**PARECER 018/2022 – CEIV**  
**COMISSÃO ESPECIAL DE ANÁLISE DE ESTUDO DE IMPACTO DE VIZINHANÇA**  
**(CEIV)**

- ( ) Primeira Análise – Parecer nº 051/2021-CEIV – 24/11/2021  
( ) Segunda Análise – Parecer nº 010/2022-CEIV – 17/02/2022  
( X ) Terceira Análise – Parecer nº 018/2022-CEIV - 23/03/2022

**Processo Administrativo nº:** 19.979/2021 – 1DOC

**Projeto:** Ed. Triumph Tower

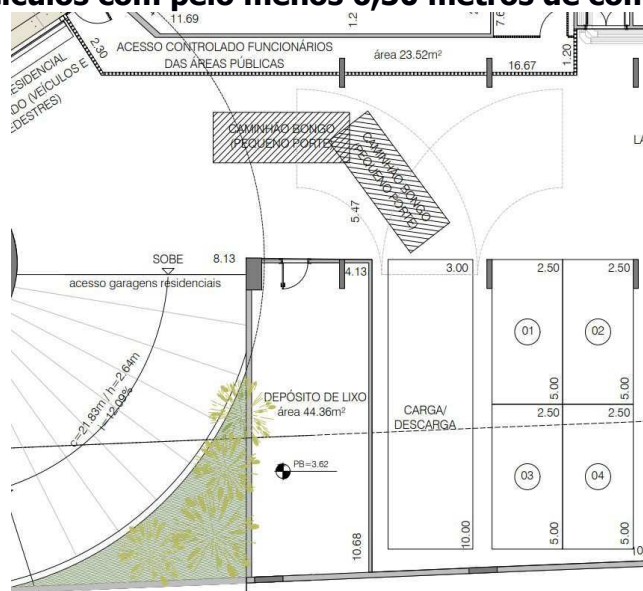
31. A vaga de carga/descarga indicada em 1º complemento deve ser incluída nas medidas mitigadoras (consequentemente será constado no Termo de Compromisso). Além, deverá definir um veículo tipo para as operações de carga/descarga e simular as manobras/raios de giro para entrar e sair do empreendimento. Colocar as dimensões da área de carga/descarga no projeto e atualizá-lo.

**2ª Análise da CEIV:** Aparentemente um veículo de nove metros não tem espaço suficiente no interior do estacionamento público para a realização de manobras. Portanto, apresentar simulação ilustrada das manobras (raio de giro). Se necessário, adequar/remover vagas de veículos leves para tornar possível a circulação e estacionamento do caminhão na vaga de carga/descarga.

**3ª Análise da CEIV:** A vaga de carga e descarga projetada com 10 metros de comprimento e 3 metros de largura, atende o comprimento para estacionamento de caminhões/utilitários de pequeno porte (Kia Bongo K2500: 4,825 m, Iveco Daily Cabine Chassi: 5,952 m, Iveco Daily Furgão: 6,089 m), entretanto, deve-se considerar as manobras (raio de giro). Apresentar as dimensões do veículo tipo ilustrado no projeto (figura abaixo), considerando as medidas de comprimento de alguns veículos citados acima. Sabendo-se que um Iveco Daily Furgão possui mais de 6 metros de comprimento, demonstrar a efetividade de manobras para veículos com pelo menos 6,50 metros de comprimento.

*RESPOSTA: Incluído nas medidas mitigadoras a vaga de carga e descarga indicado no 1º complemento. Segue abaixo a simulação da manobra considerando o raio de giro de um veículo do tipo caminhão pequeno com um comprimento de 9,00 metros devido ao comprimento da vaga de carga e descarga*

**RESPOSTA:** O veículo tipo não será um veículo com comprimento de 9 metros. A vaga possui 9 metros, mas o veículo será de menor porte e terá espaço de manobra dentro do estacionamento público projetado.
